监理工作联系单

工程名称：通威公安县藕池镇扁担湖渔场 100MW 渔光一体光伏电站项目

编号：JXM8-JL01-014

事由：关于加快并网前准备事宜

图 1

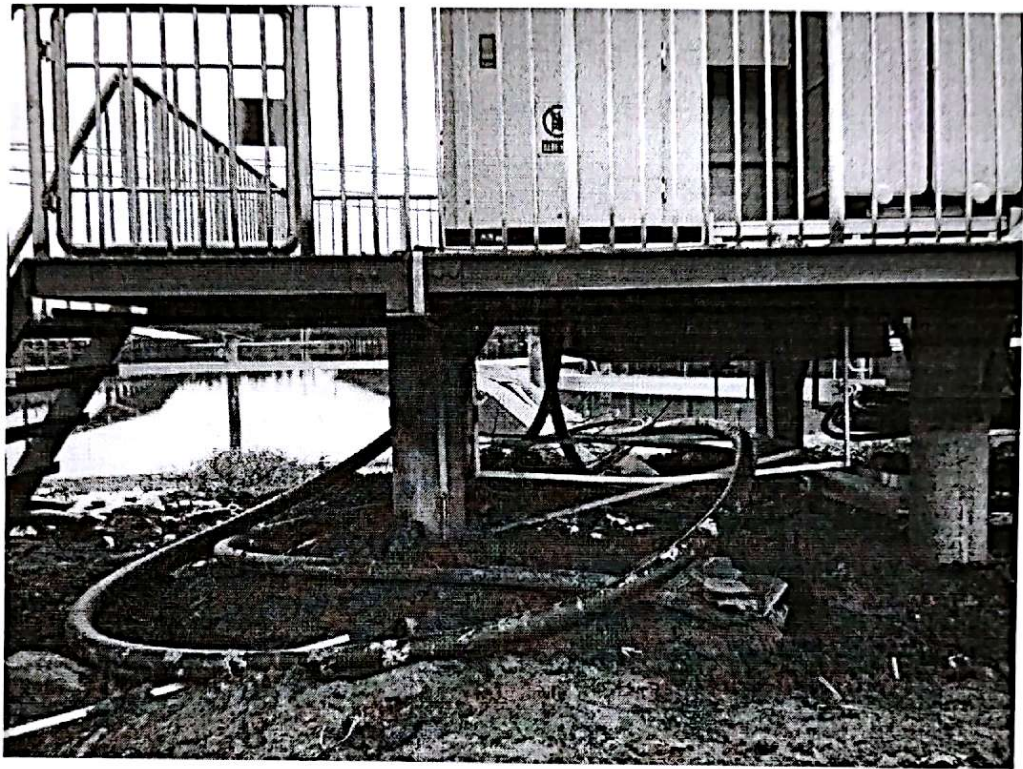
1. T1、T2、T11 箱变试验还未完成及符合要求的相关试验报告；
2. 未见箱变保持定值整定报告；
3. 未见并网前核准相序的记录；
4. 未见汇流箱、逆变器电缆试验报告；
5. 箱变高压电缆未做固定和封堵（附图 1）。
6. 箱逆一体变平台防雷接地未完成、且局部搭接长度不符合规范要求（附图 2）。
7. 光伏区至升压站运行桥架内的电缆排布杂乱和部分桥架出现变形。

针对以上问题，望你单位立即落实整改，以确保安全并网。
